工程指示 / 要求簡箋(E.I.)

工程指示編號：EI / 4978 / 22

工程名稱：將軍澳日出康城 11

工程項目：試水箱 單元件加工圖

工程號	J858	類別		物料號	-							
地盘	康城11期	制圖	W. E. X	2022-05-18	圖號	X86272-P02						
修改	1	採用工廠	✓	地盤	-	图纸名称	铝料加工图	復核	-	-	數量	1
日期	13/09	材料颜色	香槟金 (ECD3X1009 9S-XF1)	材料	X86272	批准	-	-	-	-	單件重量	- (KG)

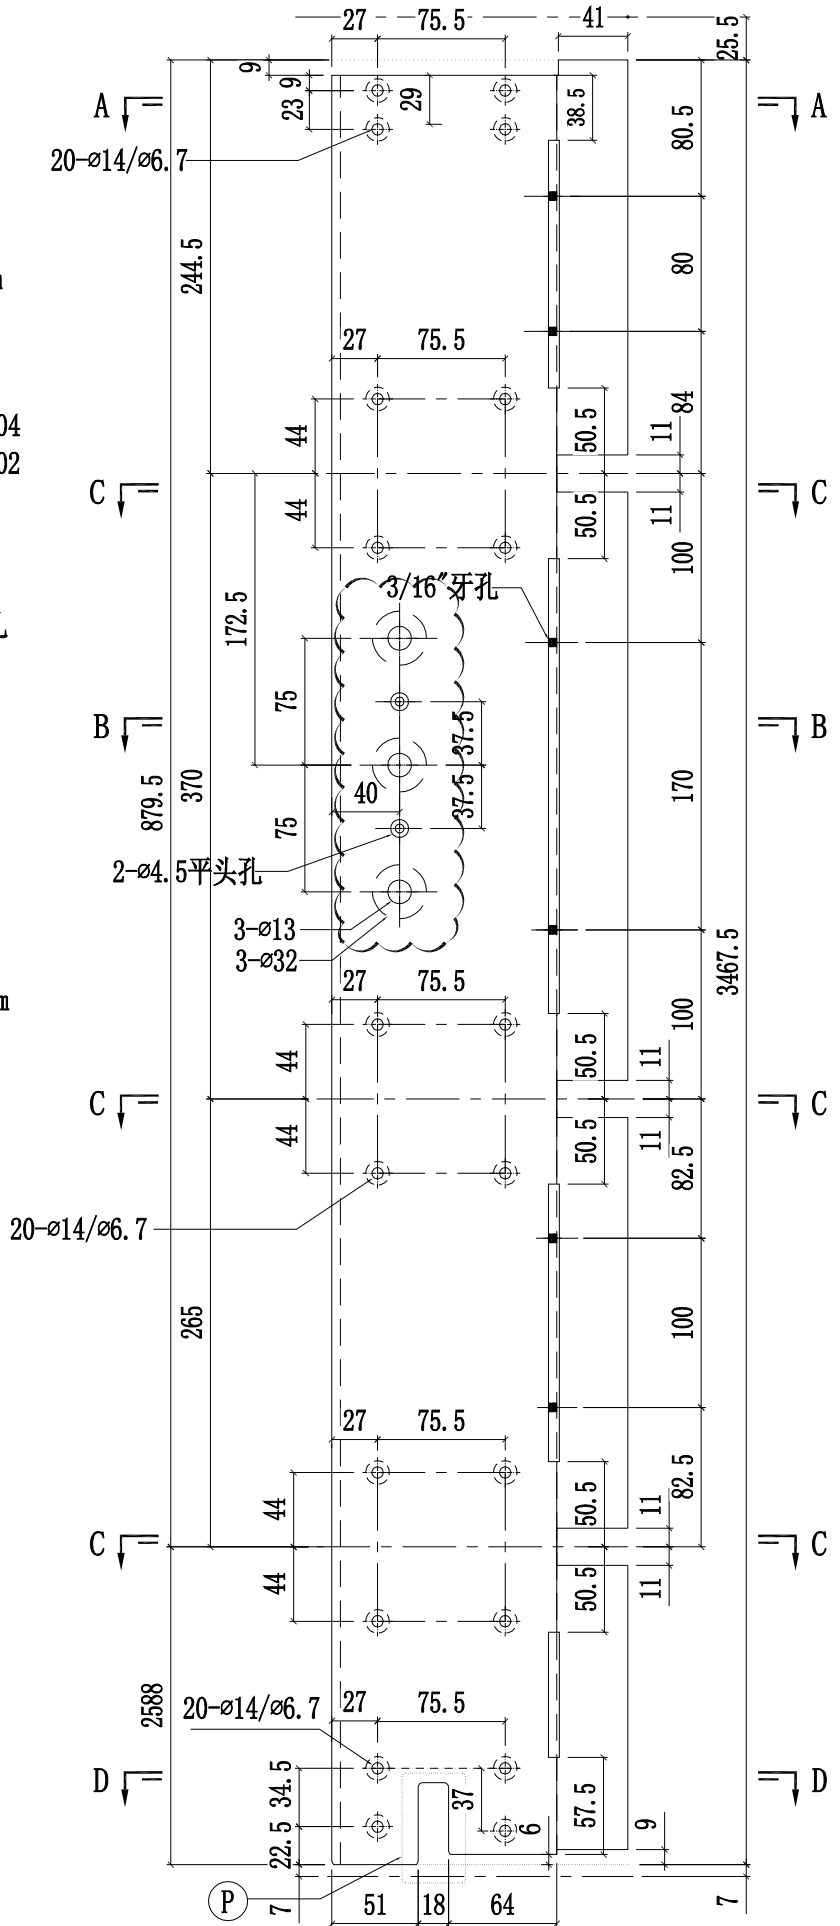
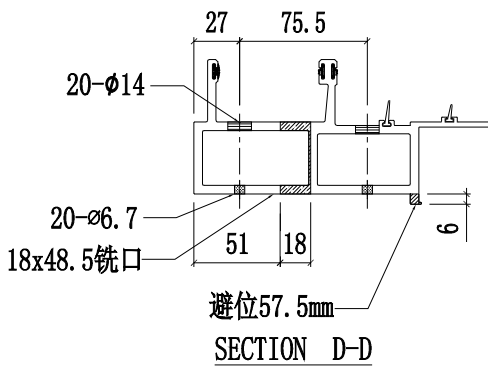
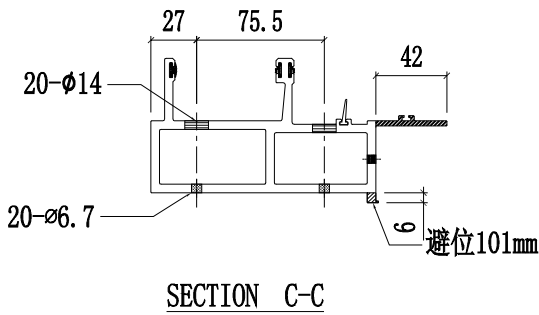
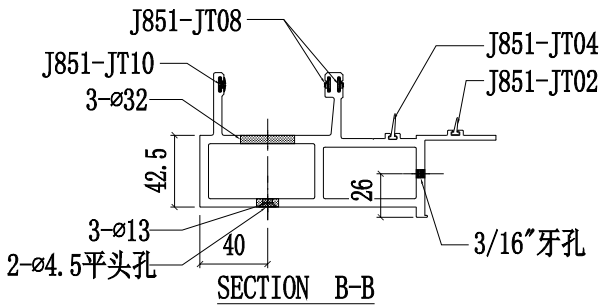
向室內此位, 不用斜角

工程號	J858	類別		物料號	-						
地盘	康城11期	制圖	W. E. X	2022-05-18	圖號	X86288-P02					
修改	1 2	採用工廠	✓	地盤	-	圖紙名稱	铝料加工图	復核	-	數量	1
日期	31/08/13/09	材料顏色	香鍍金 (ECD3X1009 9S-XF1)	材料	X86288	批准	-	單件重量	-	(KG)

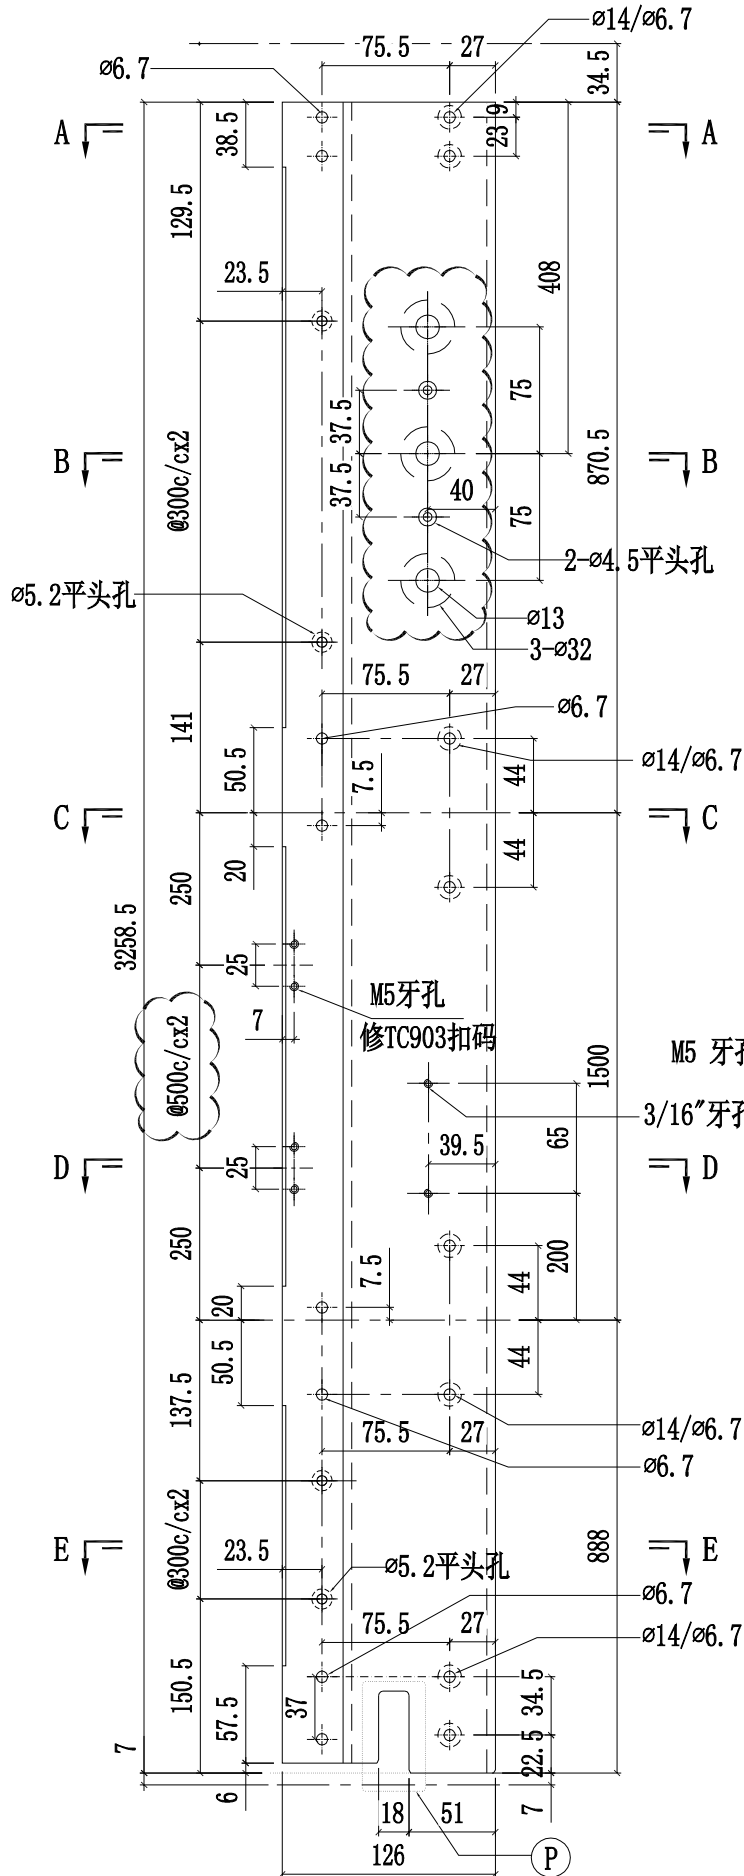
D 版：修改一張 X86288-P02
